N/Réf. : BXL20809\_761\_PREA  
Gest. : AH/MG-PB  
V/Réf. : 2043-0206/04/2026-121PR  
Corr DPC: M. Gerard / P. Bernard

BRUXELLES. Rue d'Assaut, 9 - Hôtel de maître néoclassique  
(= classé en totalité comme monument)  
**AVIS PRÉALABLE:** Réaffectation, restauration et rénovation en  
hôtel  
Demande de BUP – DPC du 01/06/2026

### Avis de principe de la CRMS

*Plan de l'état projeté de l'étage sous combles, photo de la charpente du volume A' et schéma d'intervention sur les entrants de cette charpente (documents extraits de la demande)*

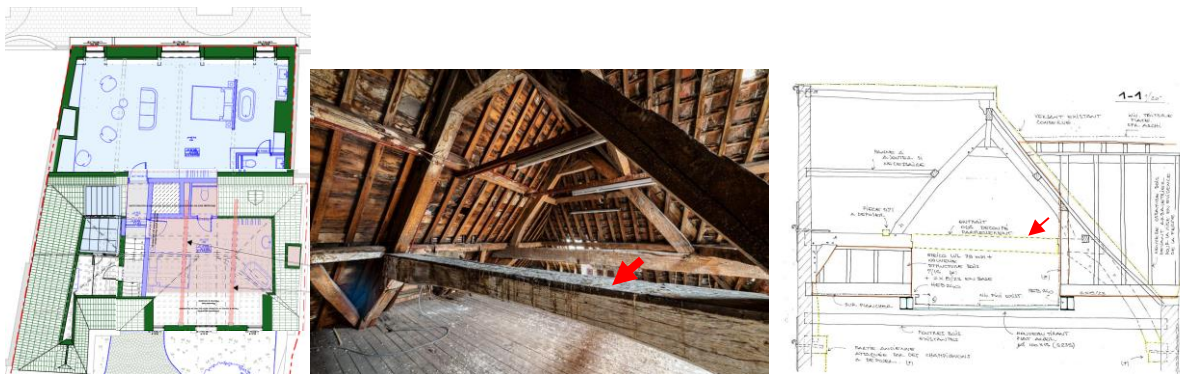
La CRMS est défavorable aux interventions conséquentes prévues sur les charpentes du volume A', qui consistent notamment en la découpe partielle de certains entrants supérieurs. Ceux-ci se situent actuellement à environ 1,20 m de hauteur, suite à la rehausse, à une époque indéterminée, du plafond du niveau inférieur en supprimant partiellement des entrants bas. Cette opération a eu pour conséquence de rendre les combles A' non aménageables en l'état.

Compte tenu de l'intérêt patrimonial de cette charpente, la Commission demande d'en assurer la restauration et la conservation la plus complète possible, y compris celle des entrants supérieurs. Cet espace ne devra donc pas être aménagé en chambre d'hôtel, mais pourrait être exploité, par exemple, comme local de stockage ou espace technique, n'impliquant pas de transformation substantielle de la

structure. Une telle utilisation aura comme avantage supplémentaire de réduire l'emprise du volume technique renseigné sur l'avant-projet, voire de le supprimer.

*Plans de repérage des principales pathologies identifiées par les études préliminaires (extraits du dossier)*

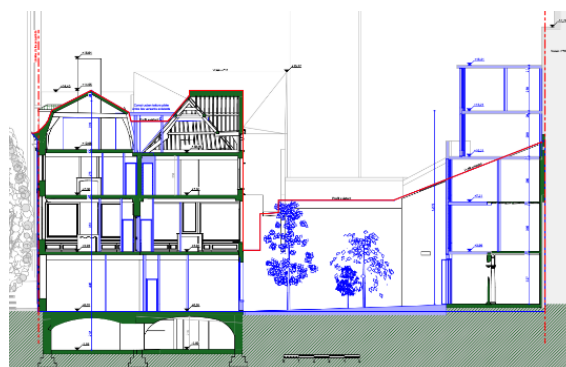
Au regard des constats, l'étude de stabilité préconise une série d'interventions de restauration sur lesquelles la CRMS marque son accord, car elles apparaissent globalement bien proportionnées par rapport aux dégradations :

- la conservation des poutres maîtresses, restaurées au moyen de greffes en chêne ou compléments de résines ;
- le remplacement intégral des chevrons dans les pièces où une présence de mэрule a été relevée ;
- la restauration des maçonneries avec les méthodes habituelles de ragréage, couturage, reconstructions de certaines zones, etc.

Tout en étant consciente que les possibilités de conservation du second œuvre demeurent limitées vu l'état de dégradation avancé de leurs supports, la CRMS estime que cet aspect du dossier doit faire l'objet d'une étude plus approfondie.

Préalablement à l'assainissement des structures dégradées **qui s'imposent d'urgence**, il convient d'inventorier avec précision les éléments patrimoniaux encore présents, et d'établir une échelle de valeurs pour fonder le choix des méthodes d'intervention. La CRMS plaide pour la conservation et la sauvegarde maximale des décors intérieurs conservés et pour, le cas échéant et dans la mesure du possible, la restitution des éléments jugés irrécupérables.

*Colonnade dans son contexte existant et axonométrie de la nouvelle construction (documents extraits de la demande)*

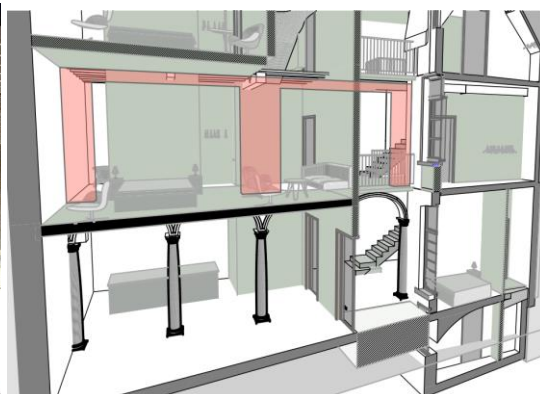
L'implantation d'un nouveau volume C à gabarit plus élevé n'appelle pas de remarques particulières au regard du contexte, composé de bâtiments nettement plus élevés. En revanche, la CRMS demande de poursuivre l'étude de la nouvelle construction et en particulier la configuration de son rez-de-chaussée. Il conviendra d'assurer la perception de la colonnade dans son entièreté depuis la cour et de la conserver comme un élément de façade, conformément à sa typologie originelle.

Ce volet de l'avant-projet ne peut être évalué sur base du dossier actuel. Des renseignements complémentaires devront être fournis, y compris sur la matérialité de la nouvelle construction, la typologie de la nouvelle façade et le soin apporté à son intégration dans la cour.

Sous sa forme actuellement envisagée, il apparaît que la jonction entre le mur latéral de cet espace et la colonnade n'est pas adéquate, car elle morcelle la perception de la colonnade depuis la cour et n'offre pas de solution adéquate pour le raccord entre le mur et l'arcade.
